◆排水心200をリモデルへ変更する場合

【CS911B→CS911BM/CS911BH→CS911BHM へ変更】

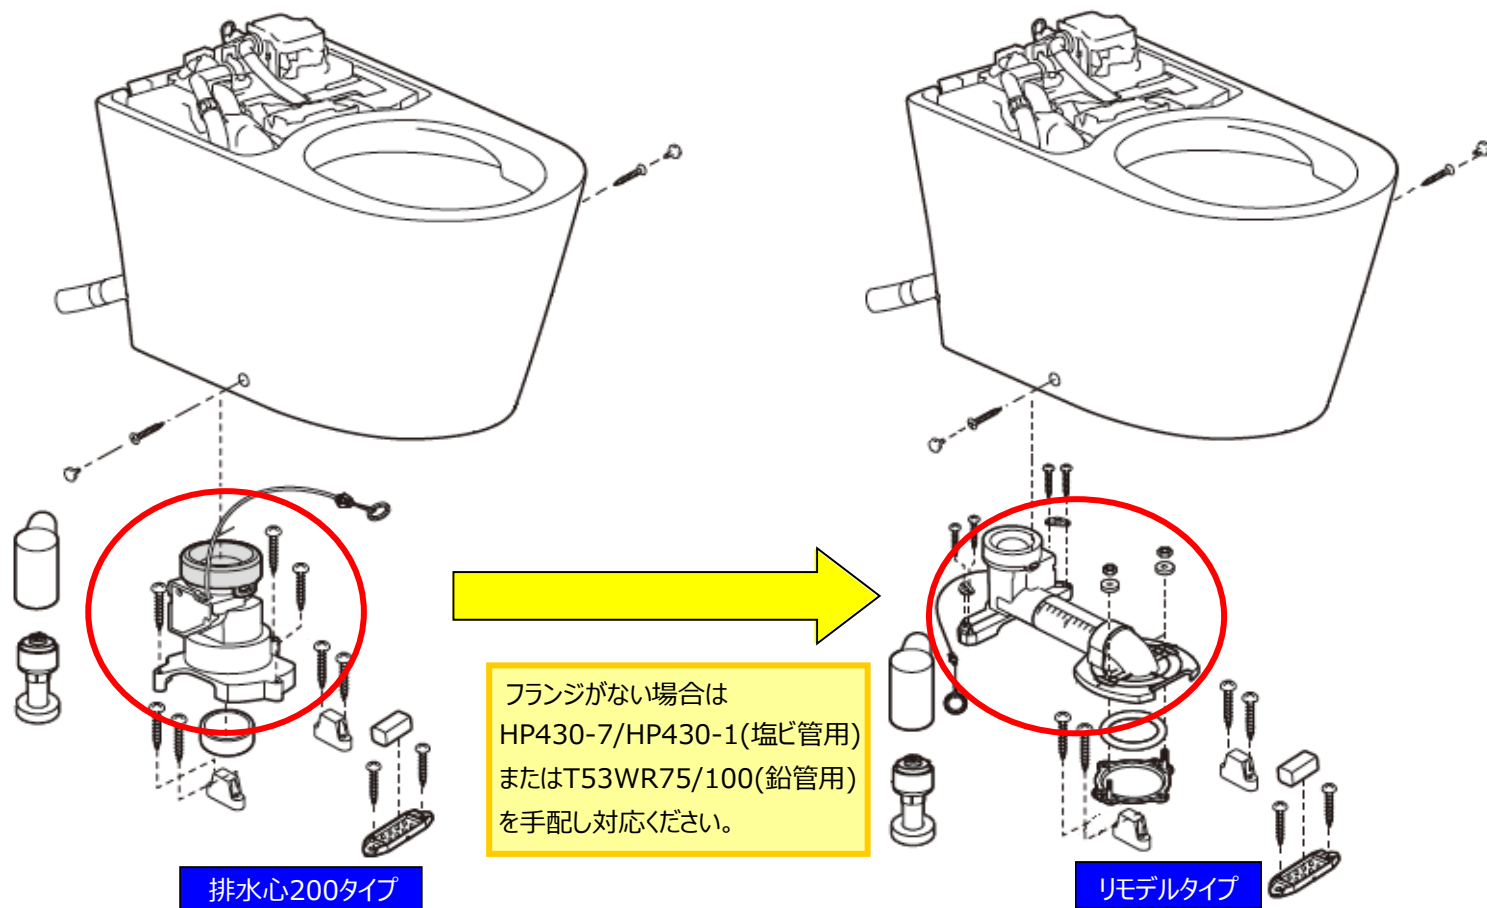
★寒冷地（水抜き方式）の場合、給水対応は床給水のみとなります。

★止水栓、前固定具類等は既存品を流用ください。

名称	部品図	補修品番	個数	備考
ソケット取替 ユニット (リモデル)		HH02133	1	<p>★施工説明書同梱</p> <p>★位置決めシートは同梱のものをご使用ください。</p> <p>★注意書ラベル付き (製品品番ラベルの横に貼り付けてください)</p> <p>★詳細は同梱の施工説明書を参照ください。</p>
